改善箇所説明図

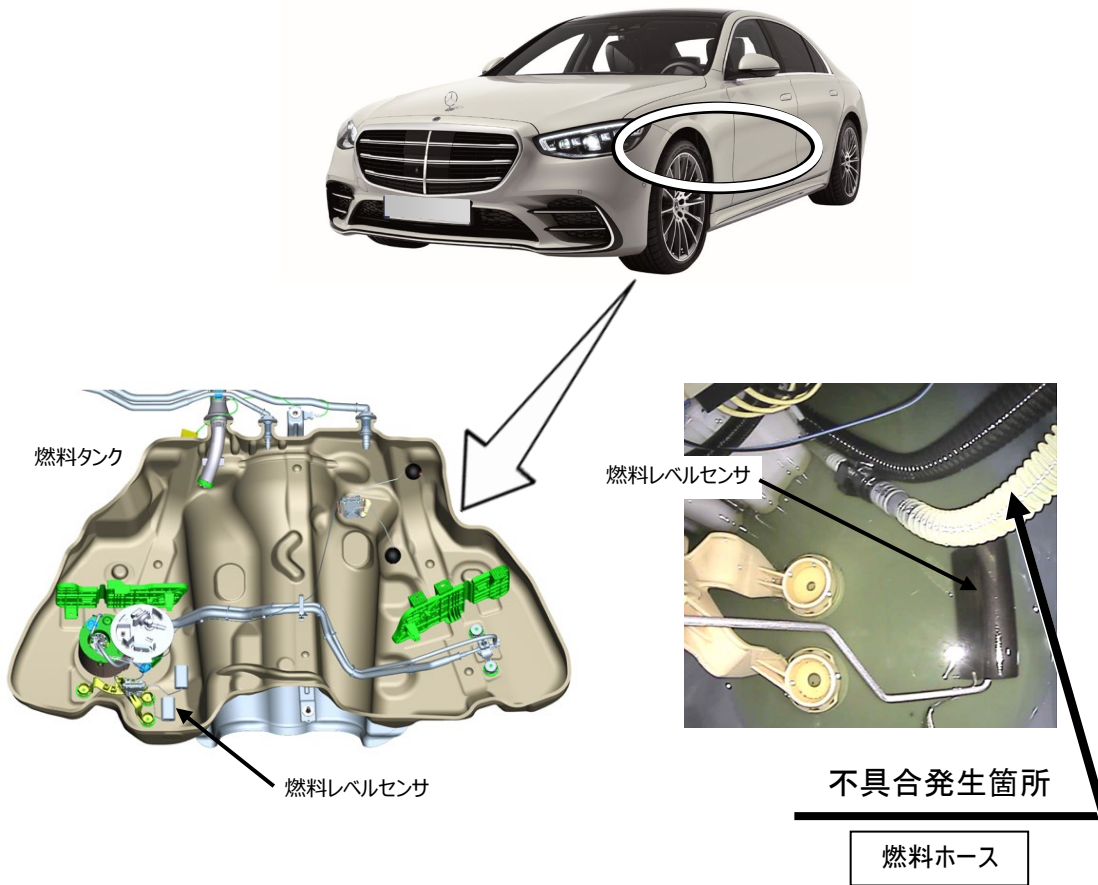
燃料タンク内にある燃料ホースにおいて、レイアウトが不適切なため、燃料レベルセンサに干渉するものがある。そのため、実際の燃料量と燃料計の表示が一致せず、燃料が多く表示されてそのままの状態で行き続けると、最悪の場合、燃料切れにより走行不能に至るおそれがある。

注: は修正して固定する部位を示す

全車両、燃料ホースの配索を修正して固定する。
